Korrektur der Stabilität um die LängsachseBeobachtung:

ASW 19 dreht bei Los-  
gelassenem Knüppel  
nach rechts

Abb. 1

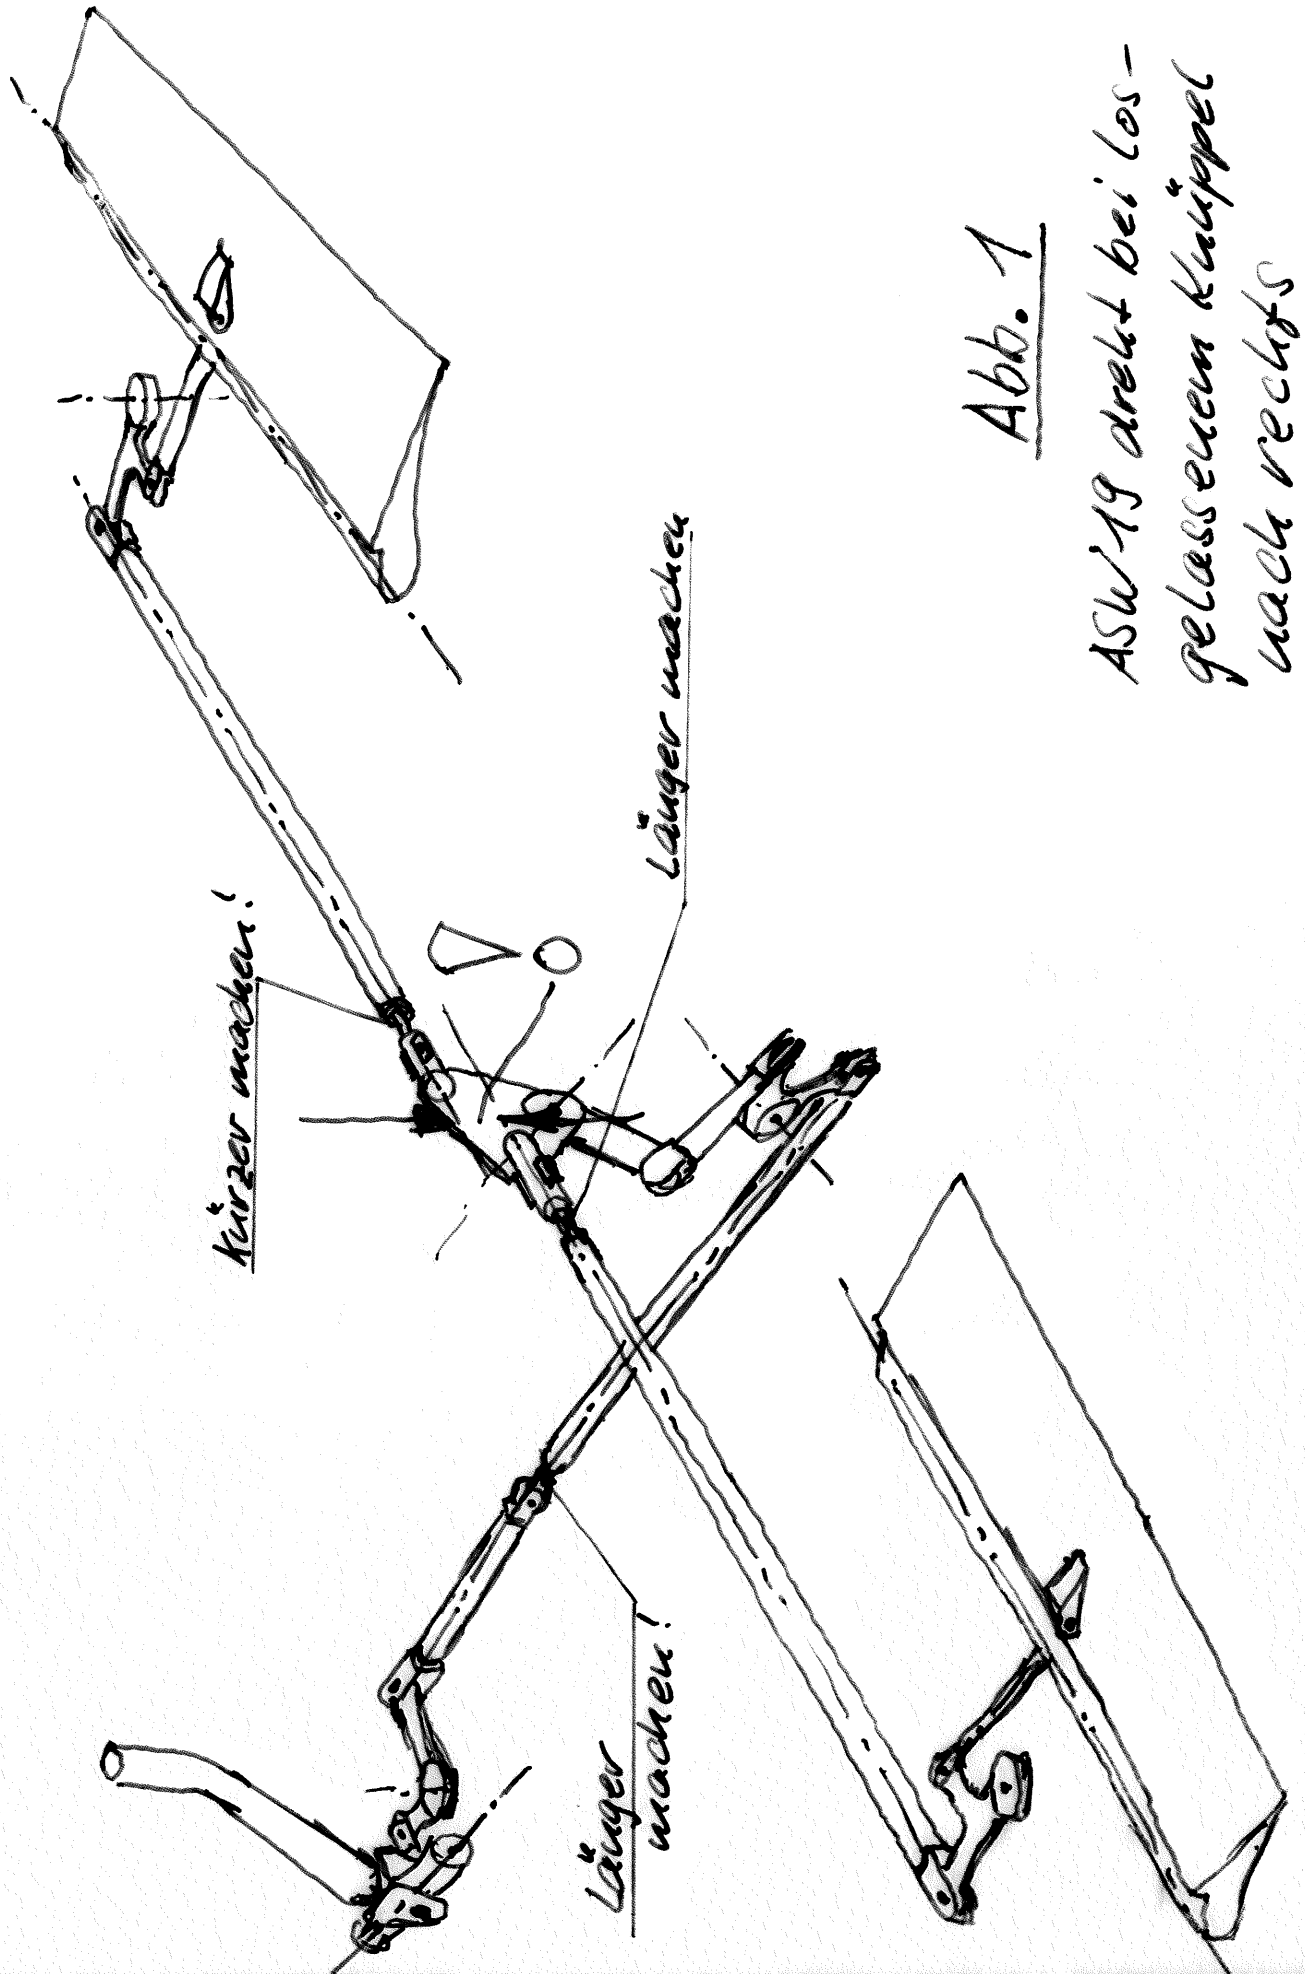
Flugzeug dreht mit losgelassenem Knüppel nach rechts, das heißt, im Geradeausflug muß der Knüppel nach links gehalten werden.

- 1.) Querruderdifferenzierungshebel steht falsch.  
Lösung des Fehlers nach Abbildung 1.
- 2.) Flügel sind geringfügig gegeneinander geschränkt.  
Lösung: Exzentrische Querkraftbolzen einsetzen, derart, daß die Schränkung verringert wird.  
Das Auswechseln der Querkraftbolzen erfolgt nach Anweisung im Flughandbuch S. 28.

Der Flugversuch entscheidet, ob Ursache 1.) oder 2.) vorliegt. Bei einem Testflug (mit Faden auf der Haube) wird bei ca. 160 km/h geradeaus geflogen. Die Drehung des Flugzeugs wird durch Halten des Knüppels verhindert. Nun beobachtet man die Querruder.

Haben beide den gleichen Ausschlag nach oben (ca. 5 mm) wegen der Luftkräfte, so liegt Ursache 1.) vor (Differenzierung ungleichmäßig). Sind die Ausschläge ungleichmäßig, so liegt Ursache 2.) (geschränkte Flügel) vor.
